Onderwerp: Besluit wijziging vergunning 2013.12153K

Bij besluit van het dagelijks bestuur van Waterschap Peel en Maasvallei is op 3 juni 2013 aan u een vergunning verleend op grond van artikel 4.1 van de Keur Waterschap Peel en Maasvallei 2009. De vergunning is geregistreerd onder nummer 2013.12153K en betreft een tracéwijziging en het verwijderen, aanleggen en gebruiken van een aantal duikers in het primaire oppervlaktewater Lage Heide.

- een wijziging van het aantal aan te leggen duikers van 4 naar 2;
- aanpassing van de NAP-hoogten van de 2 aan te leggen duikers D en E (zie bijlage 2).

Bijlage 1: situatietekening d.d. 8-4-2014 duiker D en E

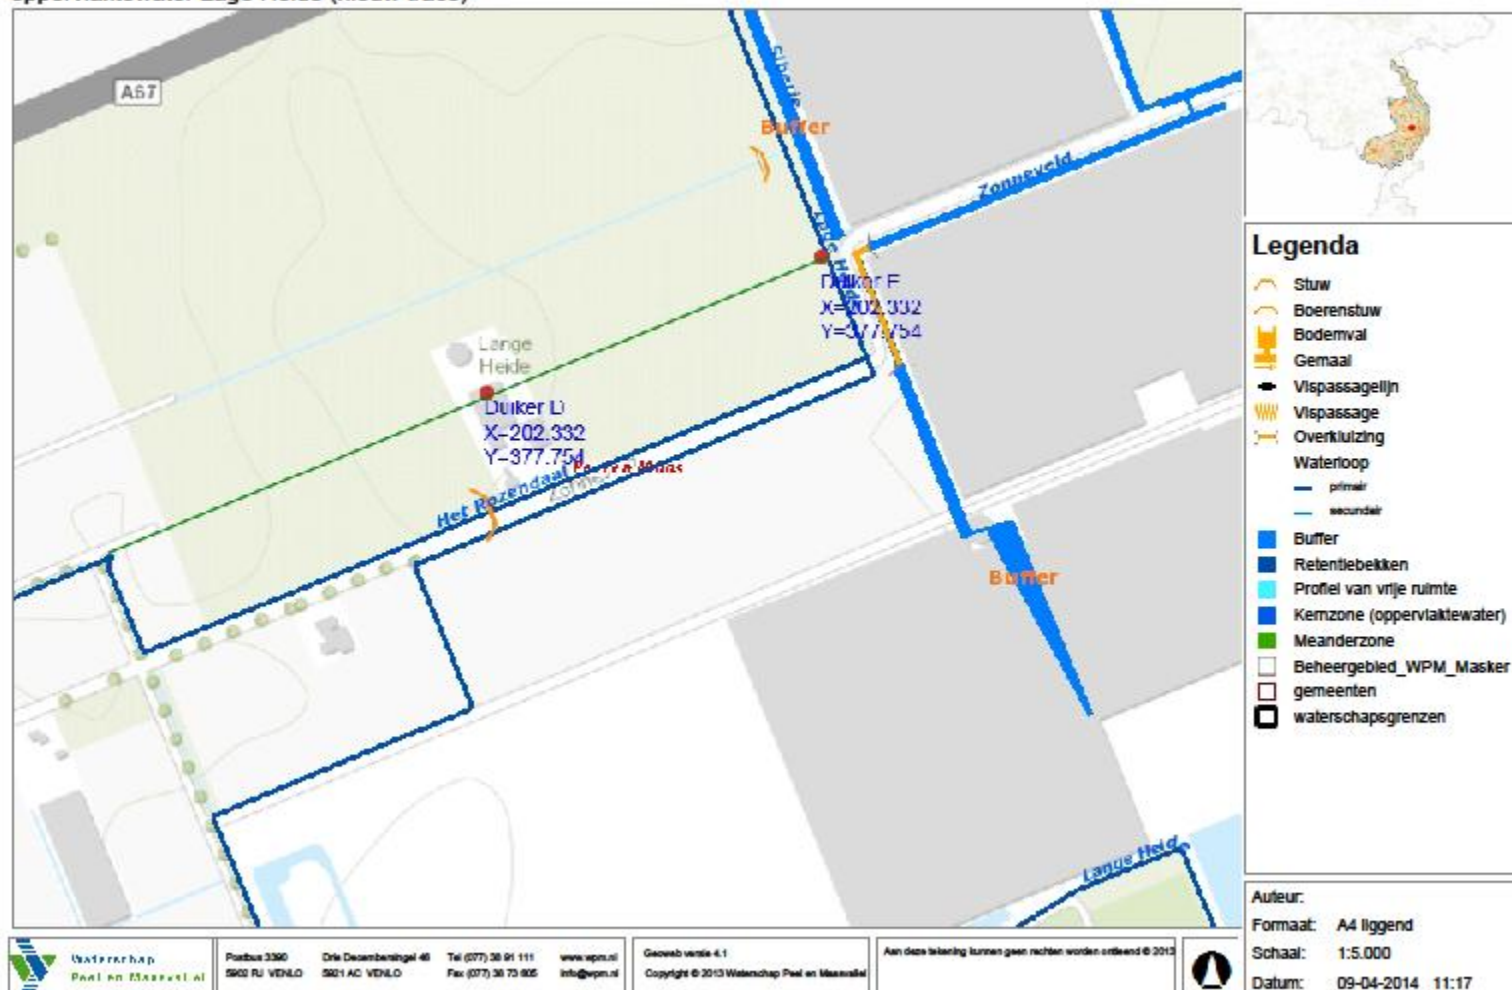
In tegenstelling tot in de bovengenoemde aanvraag worden er slechts 2 duikers aangelegd. Tevens moeten de NAP-hoogten van deze 2 duikers worden aangepast.

- I. De tekst van punt IV van het dictum (**Hoofdstuk 3 "Besluit"**) vervalt en wordt vervangen door:
IV. " Het aanleggen en gebruiken van 2 duikers in het nieuwe tracé van het primaire oppervlaktewater genaamd Lage Heide, conform bijgevoegde en gewaarmerkte situatietekening, d.d. 8-4-2014 (bijlage 1)."
- II. Paragraaf 5.2.3 vervalt en wordt vervangen door :
"5.2.3 Aanleg van 2 duikers in het nieuwe tracé van het oppervlaktewater Lage Heide.

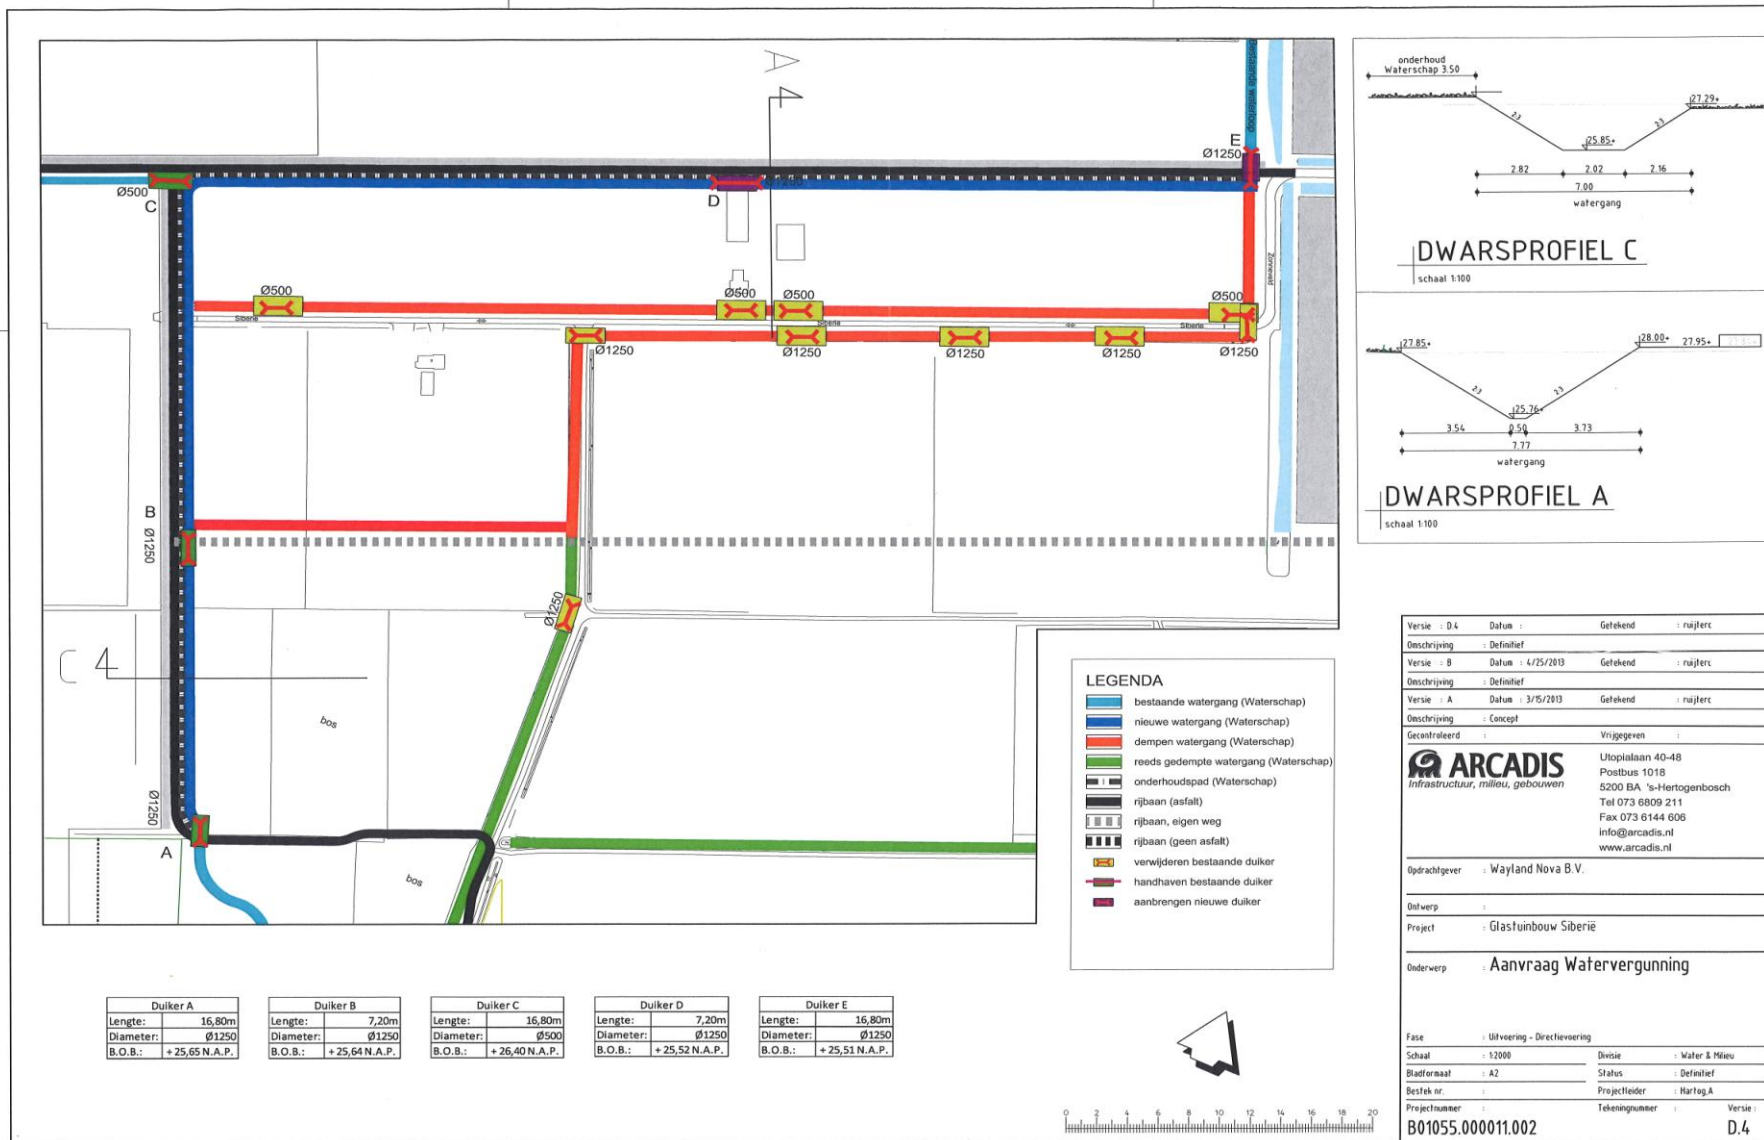
Duiker D

1. De nieuw te leggen duiker D is aangegeven op de bij deze vergunning behorende en gewaarmerkte tekening met nummer B01055.000011.002, d.d. 25-4-2013 (bijlage 2).
2. De nieuwe duiker moet voldoen aan de volgende maatvoering:

Duiker E

9. De nieuw te leggen duiker E is aangegeven op de bij deze vergunning behorende en gewaarmerkte tekening met nummer B01055.000011.002, d.d. 25-4-2013 (bijlage 2).
10. De nieuwe duiker moet voldoen aan de volgende maatvoering:

Onderdeel	Beschrijving / maatvoering
type duiker	rond
lengte duiker	7,20 meter
inwendige doorsnede duiker	1250 mm
materiaal duiker	Beton
hoogte binnenonderkant van de duiker	25,52 meter + NAP (maximale afwijking 5 cm)

Onderdeel	Beschrijving / maatvoering
type duiker	rond
lengte duiker	16,80 meter
inwendige doorsnede duiker	1250 mm
materiaal duiker	Beton
hoogte binnenonderkant van de duiker	25,51 meter + NAP (maximale afwijking 5 cm)
